N/Réf. : UCL20440_713_PU
Gest. : A. Heylen
NOVA : 16/LPFD/1842076
Corr : A. Guffens
D. Verissimo Saldanha

UCCLE. Avenue de la Chênaie, 147
(= zone de protection du Kauwberg)
DEMANDE DE PERMIS DE LOTIR : Modification du permis de
lotir PL339 (Réf 16/LPFD/1842076) Division d'un lot en deux lots
distincts

Avis de la CRMS

*Plan de lotissement existant (situation de droit), projet 2022 et projet 2023 (plans joints aux demandes respectives)
Visualisation des constructions projetées issues de la demande : proposition 2022 et esquisse 2023*

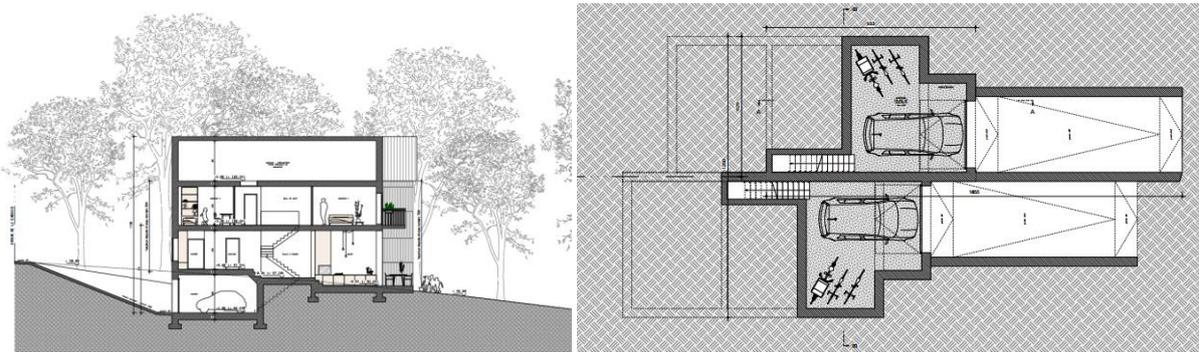
En sa séance du 09/11/2022, la CRMS avait rendu un avis défavorable sur une première demande de rediviser la parcelle côté rue. Elle s'opposait à la densification du terrain alors proposée ainsi qu'à l'impact visuel des carports prévus devant les maisons en raison de leur impact visuel par rapport au Kawwberg, classé

La Commission constate que le projet de lotir s'est amélioré par rapport à la version précédente qu'elle avait examinée en 2022. L'emprise au sol des futures constructions, implantées sur les 2 lots séparés, se rapproche de la zone de bâtisse définie selon la situation de droit initiale. L'implantation des maisons en mitoyenneté, leur typologie et les matériaux proposés pour les façades rendent le projet moins invasif pour le site et ses abords classés.
